柏崎刈羽原子力発電所

地震随件事象に対する考慮 津波に対する安全性について

コメント回答

平成20年12月16日

数値シミュレーション結果 (最大水位上昇量)

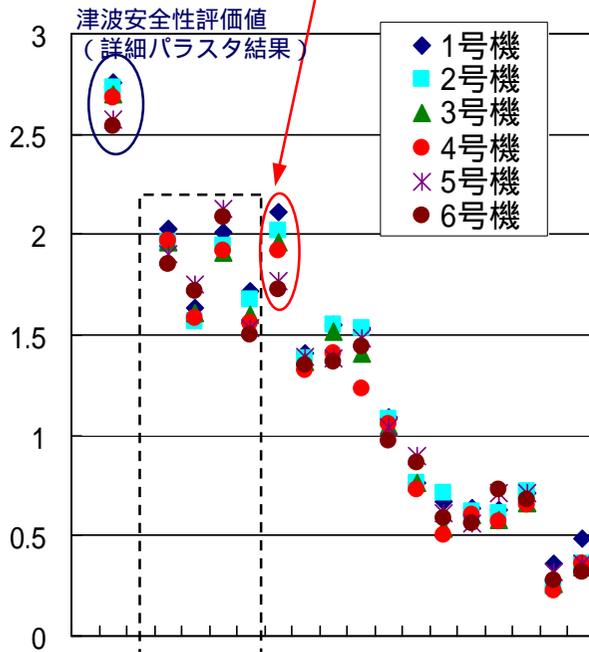
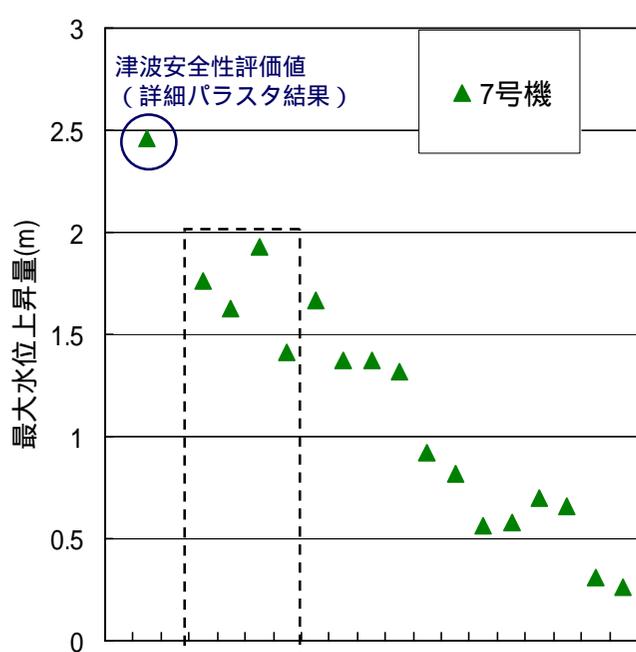
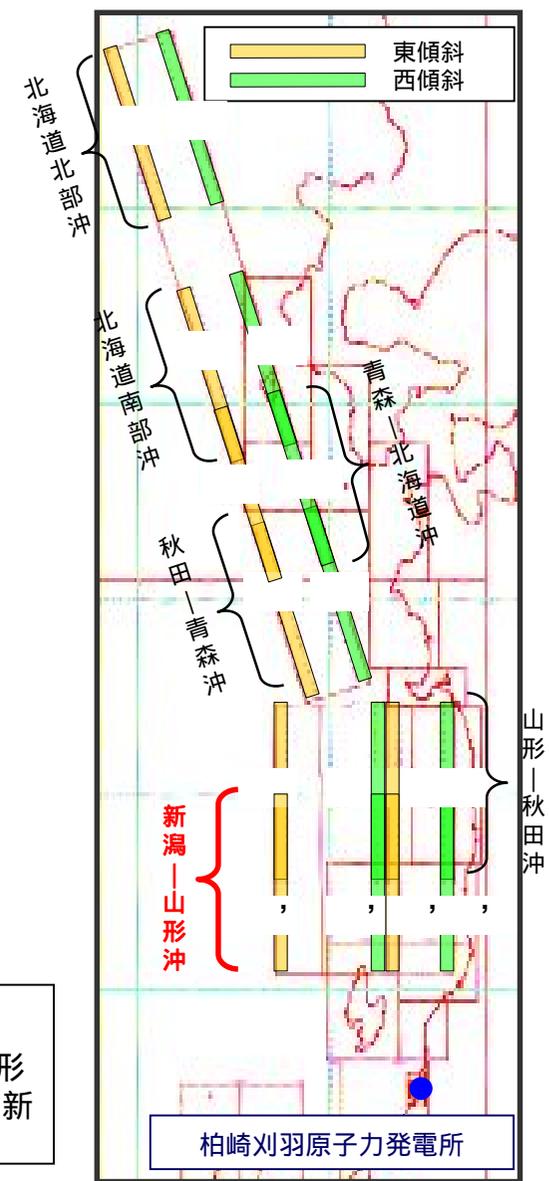
日本海東縁部の地震活動域のうち新潟～山形沖の領域の地震による津波を想定したことの妥当性について説明すること

- 土木学会(2002)に示される日本海東縁部の地震活動域全域において基準断層モデルによる概略パラメータスタディ実施
- 地震活動域全域には地震調査研究推進本部(2003)に示される地震活動域を含む
- 基準断層モデルには,新潟～山形沖の領域において実施したパラメータスタディで最大水位上昇量・下降量を示す高角度モデル(傾斜角 60°)を用いた

1号機, 2号機のみ「新潟～山形沖」の領域よりも若干大きな値を示すが、他号機はすべて「新潟～山形沖」の領域のほうが大きい

「新潟～山形沖」の領域による影響が最も大きい

- ◇ 波源が遠くなるほど、津波による影響は小さくなる
- ◇ ただし、1号機及び2号機のみ、「新潟～山形沖」(' ~ ') に比べて「山形～秋田沖」のうち波源 による水位が若干大きくなるものの、他号機はすべて「新潟～山形沖」のほうが大きい

日本海東縁部の
既往断層モデル位置

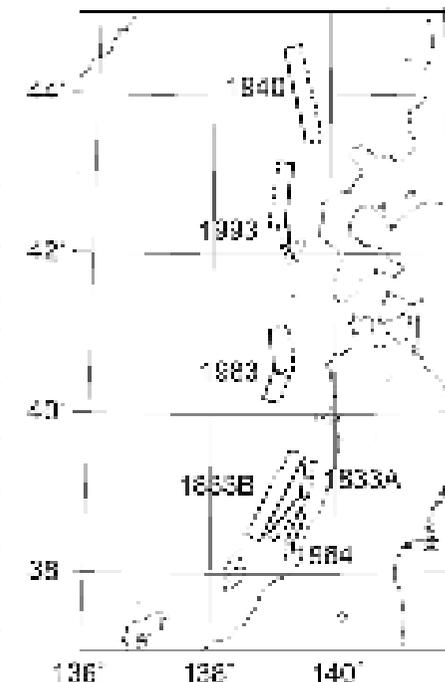
日本海東縁部の基準断層モデルのモーメントマグニチュードを，1993年北海道南西沖地震の津波を再現する断層モデルの $M_w=7.84$ を元に設定したことの妥当性について説明すること

- ✧ 日本海東縁部に発生する地震の想定にあたっては、土木学会(2002)に従い、痕跡高が多く存在する津波を再現できる断層モデルのうち、既往最大のモーメントマグニチュード(M_w)を示す1993年北海道南西沖地震のM_w=7.84を下回らないように、基準断層モデルのM_wを7.85に設定した
- ✧ 基準断層モデルの断層パラメータの設定にあたっては、土木学会(2002)に従い、武村(1998)のスケーリング則を適用した

津波数値シミュレーションの説明

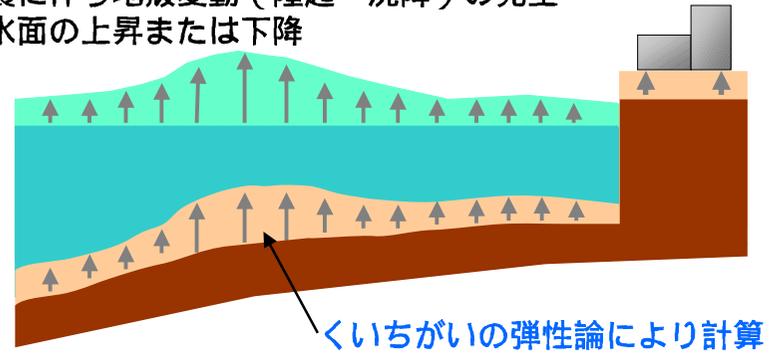
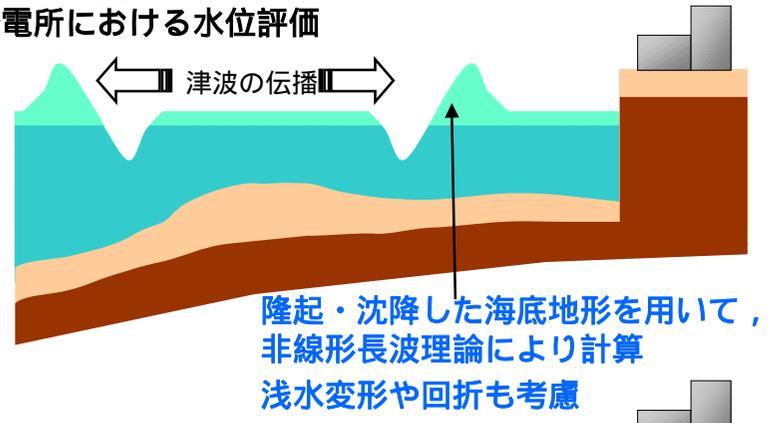
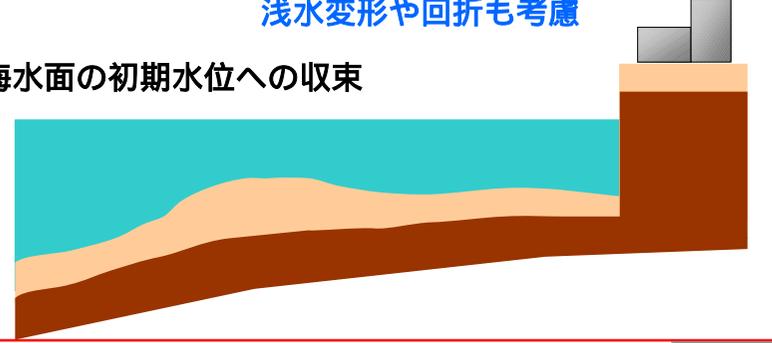
地盤の隆起量が津波数値シミュレーションにおいてどのように考慮されているのか判りづらいので再説明すること

地震に伴う地殻変動（隆起・沈降）の発生
海水面上昇または下降

津波の伝播
発電所における水位評価

海水面の初期水位への収束
